Anlage

Anlage zu den ADFC Einwendungen zum Planfeststellungsverfahren - Planänderung - Oberirdische Stadtbahnverlängerung nach Hemmingen im Bereich der Stadtbahnstrecke A-Süd.

Alter Plan 2014

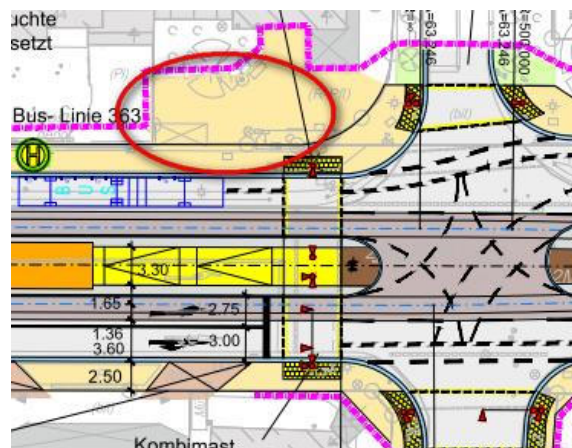
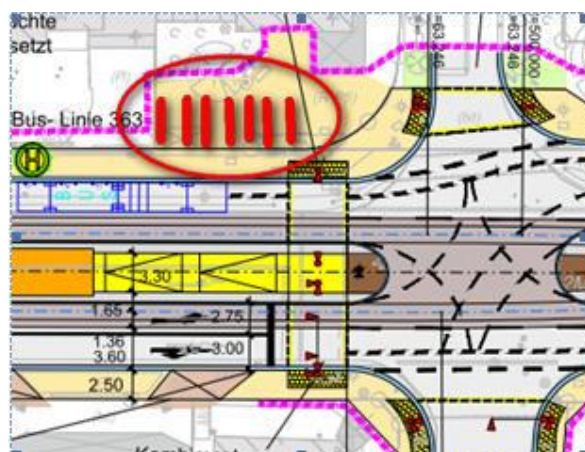
Im Bereich Hemmingen Zentrum sind jetzt gar keine Fahrradbügel mehr vorgesehen. Beim ersten Entwurf im Jahr 2014 waren immerhin noch 4 Fahrradbügel eingeplant.

Einwand: Der Einzugsbereich für Radfahrer umfasst die Wohngebiete Klevertweg, Deveser Straße sowie den Ort Devese, da die Radwegeanbindung zum Zentrum deutlich besser ist als in Richtung Endhaltestelle. Für die Radler, die in die Stadtbahn umsteigen möchten, ist eine Fahrradabstellanlage erforderlich. In den Planunterlagen ist keine Fahrradabstellanlage erkennbar.

Vorschlag: Es sollte eine ausreichende Anzahl Fahrradbügel vorgesehen werden. Zum Beispiel in dem in der Zeichnung skizzierten Bereich..

Hier dargestellt am Beispiel Berliner Straße

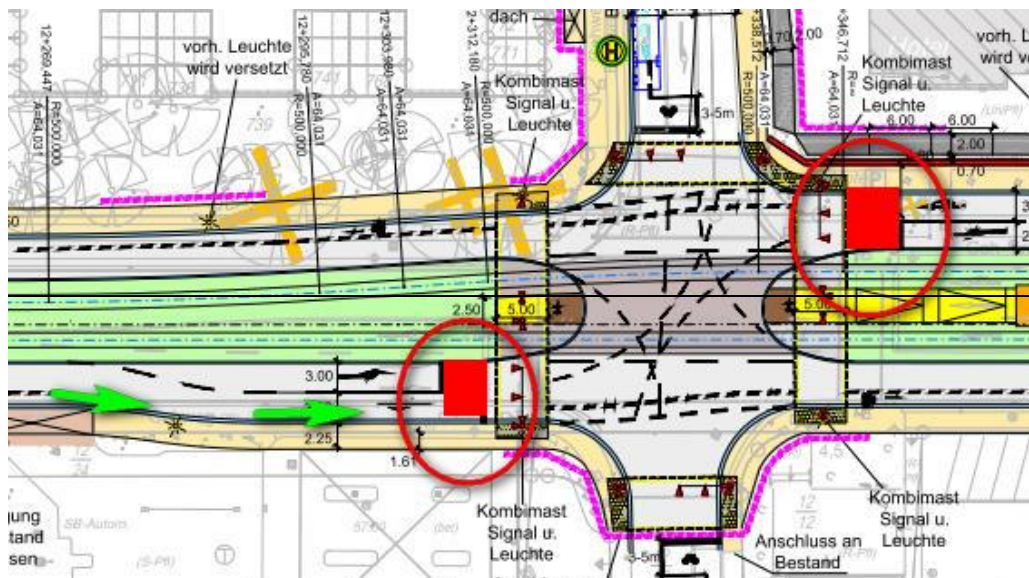
Einwand: Wir sehen hier Verkehrssicherheitsprobleme entlang der B3. Insbesondere bei den linksabbiegenden Radfahrern. Diese verlassen den Schutzstreifen vor Beginn der Linksabbiegespur und befinden sich mit den geradeaus fahrenden und rechts abbiegenden Fahrzeugen im Verkehrsfluss. Die linksabbiegenden Radfahrer müssen die rechte Spur überqueren und sich auf der Linksabbiegerspur einfädeln. Die Autofahrer auf der Linksabbiegerspur werden dieses Verhalten nicht erwarten und hier kann es zu Konflikten kommen.

Vorschlag: Wir schlagen die Verlängerung der Schutzstreifen vor. Wir schlagen weiterhin vor, dass auf der B3 an der Kreuzung Deverser Straße sowie Berliner und Gutenbergstraße, Aufstellflächen für Radfahrer vorgesehen werden. So können, verunsicherte Radfahrer, erst auf der rechten Fahrbahn im Verkehrsfluss bleiben, anhalten und bei stehendem Verkehr sich vor den Linksabbiegern aufstellen.

Am Beispiel Einmündung Gutenbergstraße

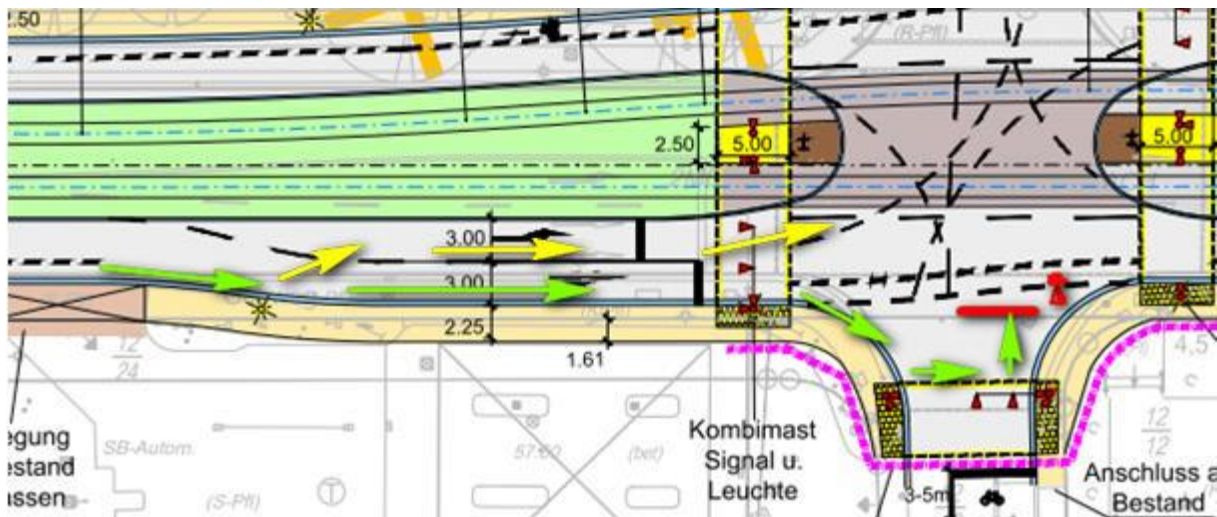
Vorschlagsalternative: Sollte Nachweislich die Verlängerung der Schutzstreifen an der einen oder anderen Stelle nicht möglich sein, und nur in diesem Falle, wäre zusätzlich zu der Benutzung der Linksabbiegespur mindestens eine optionale indirekte Führung zu prüfen. Eine direkte- und indirekte-Führungen sollten auf jeden Fall zusammen realisiert werden. Die indirekte Verkehrsführung ist unattraktiv und wird sicher nicht von vielen Radfahrern angenommen, aber immer noch besser als von unsicheren Radfahrern die Überquerung der rechten Spur zu verlangen oder diese zu verkehrswidrigen Verhalten zu bewegen.

Hierbei wird weder der fließender Verkehr noch der Fahrradfahrer gefährdet. Hierfür wären mindestens eine Beschilderung, eine Haltelinie, Platz für eine Aufstellfläche (3 m) und eine zusätzlich Lichtsignalanlage erforderlich.

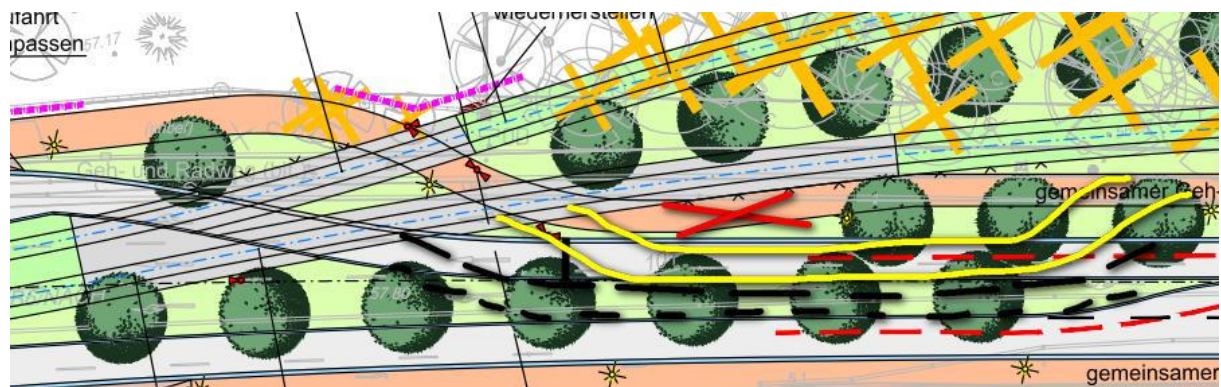
Einwand: Die Furten (im Kreuzungsbereich Weetzener Landstr.) sind teilweise verschränkt und erlauben keine zügige Fahrt im Sinne des Vorrangnetzes. Die Markierungen auf der

Kreuzung Weetzer Landstraße erlauben es nicht, sich auf den Radweg in Richtung Altes Dorf einzufädeln.

Vorschlag: Die Furten und zugehörige Lichtsignalanlagen sollten eine zügige Fahrt erlauben. Dieses ist auch unter der Bedeutung des Radweges als Vorrangsweg der Region Hannover zu sehen. Dieses gilt exemplarisch für alle Kreuzungen.

Grün: geplante Signalanlage Rot: fehlende Signalanlage

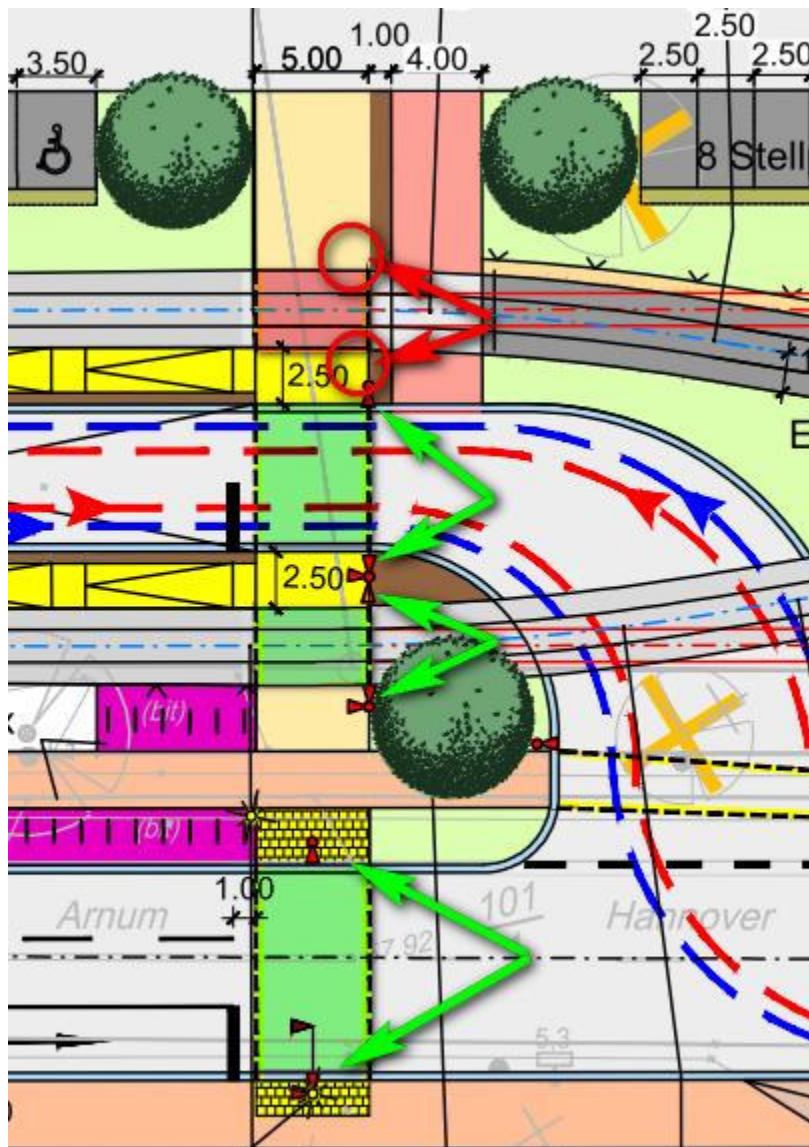
Ein Fehler, der schon im letzten Plan vorhanden war und bis jetzt nicht abgestellt wurde, ist die fehlende Lichtsignalanlage auf dem Weg zur P+R / B+R Anlage.

Einwand: Die Lichtsignalanlage ist unvollständig geplant. Sowohl die B3, als auch die westlichen Schienen und die Busspur sind mit einer Signalanlage versehen. Die östlichen Schienen aber nicht.

Vorschlag: Die die fehlende Lichtsignalanlage einplanen.
